TERMINALE DI PORTOVESME E OPERE CONNESSE

INTEGRAZIONI ALLA DOCUMENTAZIONE DI VALUTAZIONE DI IMPATTO AMBIENTALE (Rif. art. 23 del D.Lgs. 152/2006 e s.m.i.)

RELATIVE ALLE OSSERVAZIONI RICEVUTE CON NOTA CTVA n. 1801 del 22/03/2022

Autorità Competente: Ministero della Transizione Ecologica
ID_VIP: 7654

Figura 2.2/A – Schema per ipotesi di calcolo

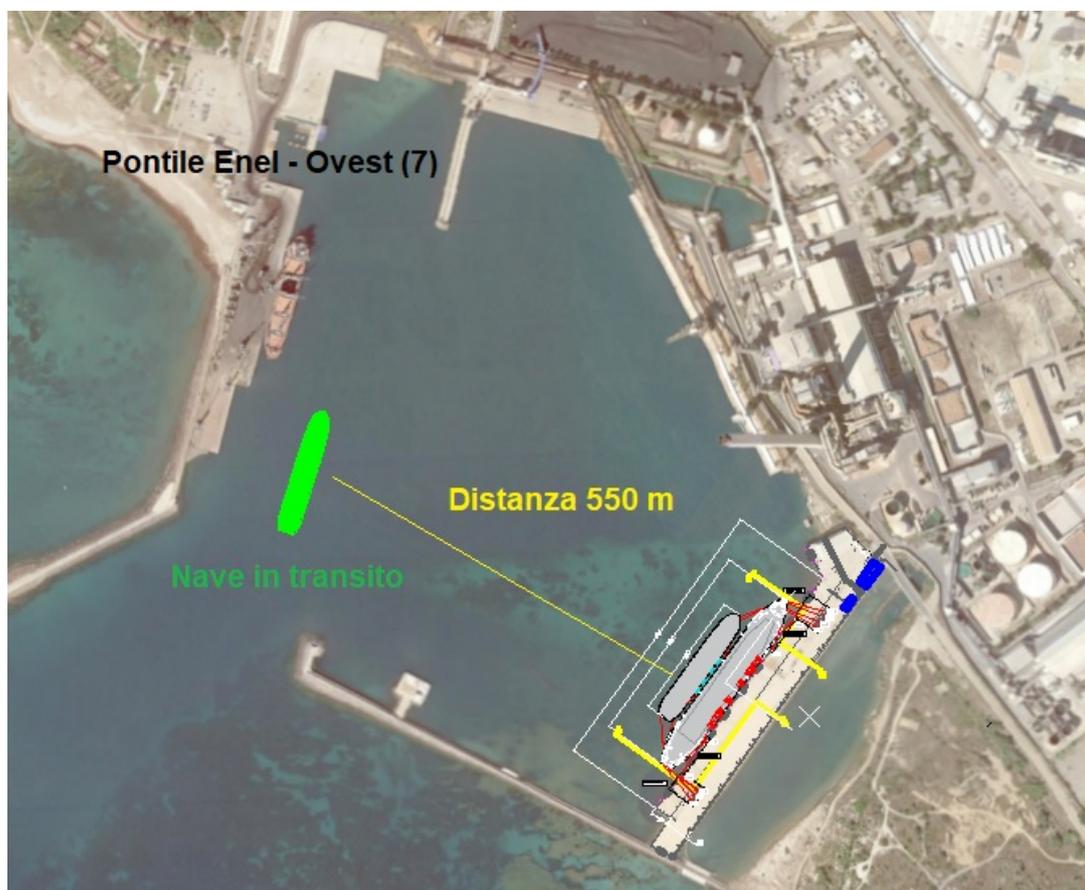
La nave del caso di studio si dirige con rotta NNO verso l'accosto numero 7 - "Pontile ENEL – Lato Ovest".

Figura 2.2/B – Decadimento dell'onda di scia generata dalla nave di passaggio

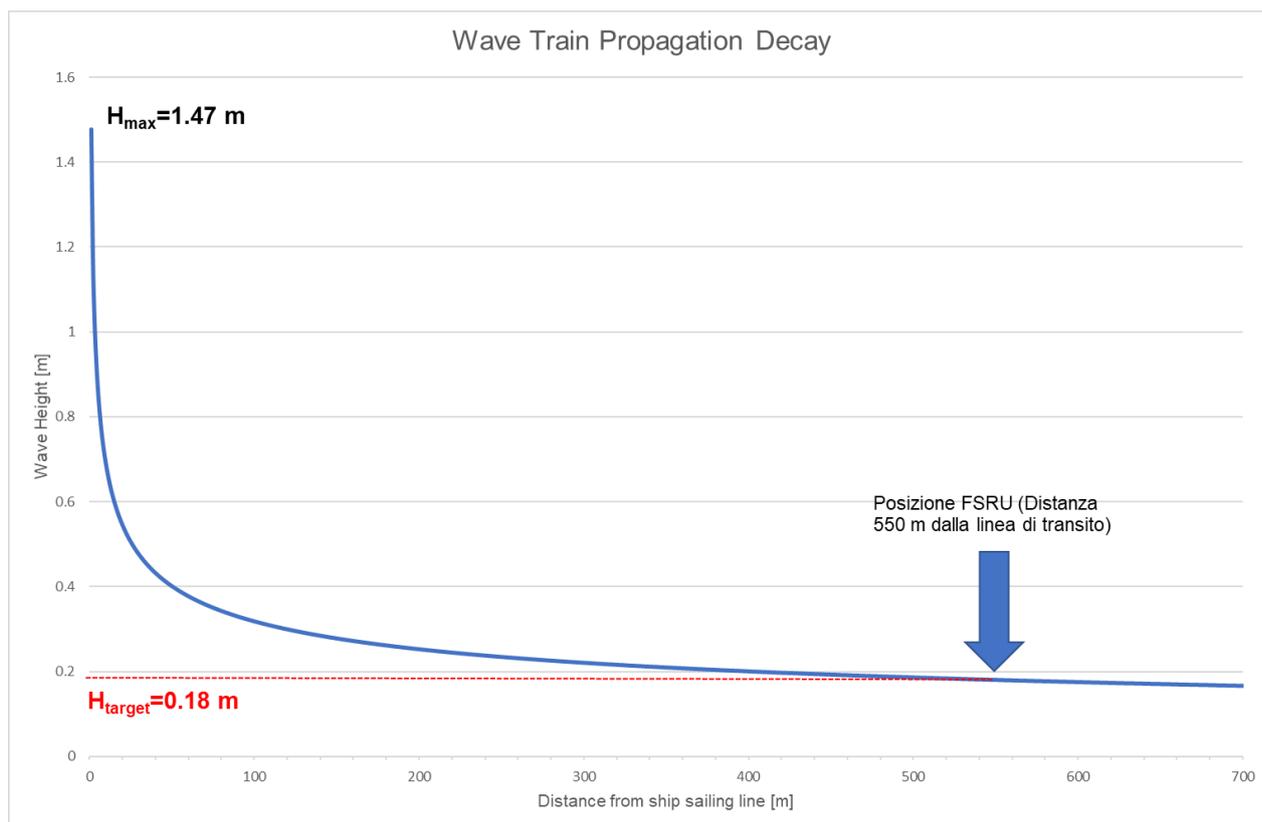
Il modello matematico fornisce una stima di altezza d'onda massima pari a $H_{max}=1.47$ m con il seguente decadimento:

Come si vede dalla Figura 2.2/B, nella posizione target della FSRU, la stima di altezza d'onda è di circa $H_{target}=0.18$ m.

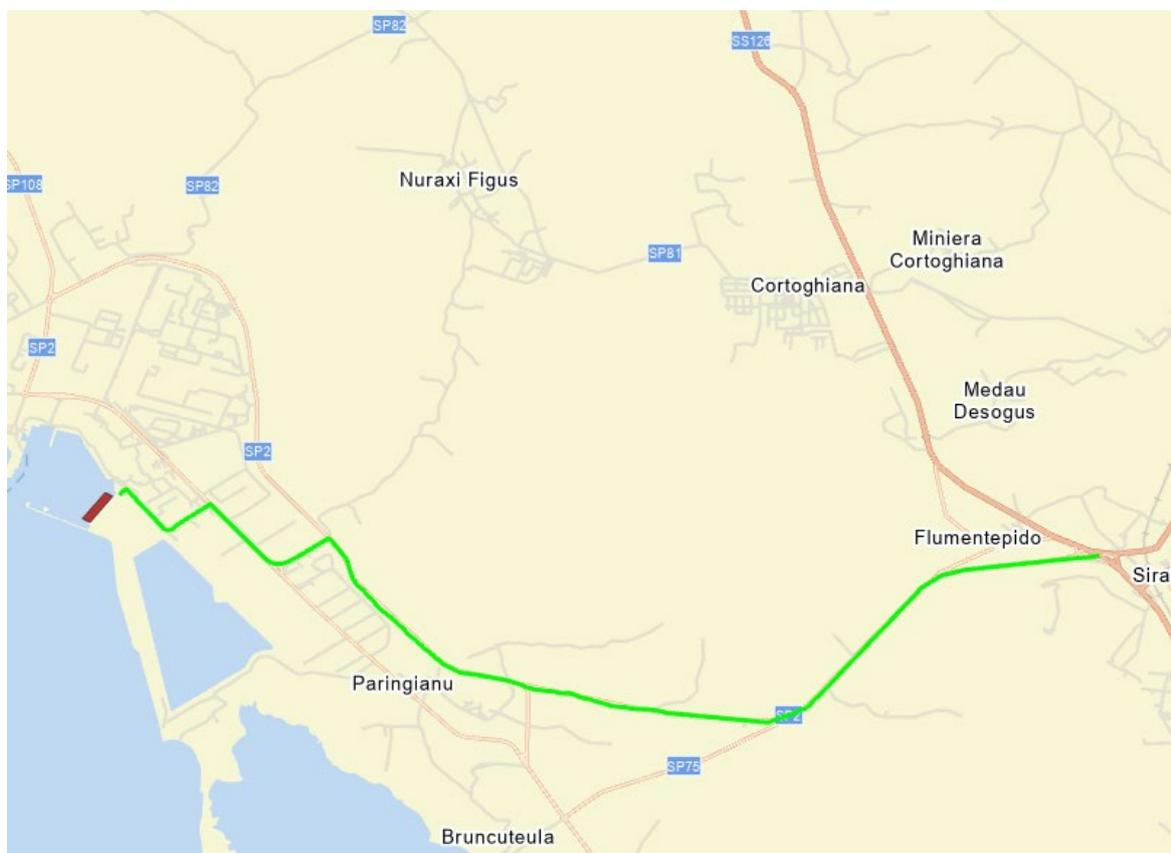
I risultati delle simulazioni sono riportate nelle figure all'interno del documento, ma si rileva come queste siano di scarsa qualità e poco informative, non comprensibili ai fini delle valutazioni di competenza.

Le figure con le mappe di ricaduta degli inquinanti sono state predisposte nuovamente in scala di maggior dettaglio e con diversi livelli di concentrazione sul territorio. Queste sono riportate sia nel documento revisionato (Rev.03) della VIS (Doc. n.100-ZA-E-85019), sia nella revisione 03 dello Studio Modellistico Ricadute in Atmosfera (Esercizio), Doc. n. 100-ZA-E-85012.

Si evidenzia, inoltre, che come richiesto, le simulazioni e relative valutazioni sono state aggiornate considerando anche le emissioni da traffico terrestre indotto dalle attività di esercizio del Terminale. In particolare, il traffico terrestre è stato simulato lungo la viabilità che si ritiene, in questa fase, come potenzialmente interessata da tali traffici e pertanto lungo un tratto di circa 10 km che collega la Banchina Est con la SP126, evitando il passaggio in centri abitati e interessando principalmente la SP2.
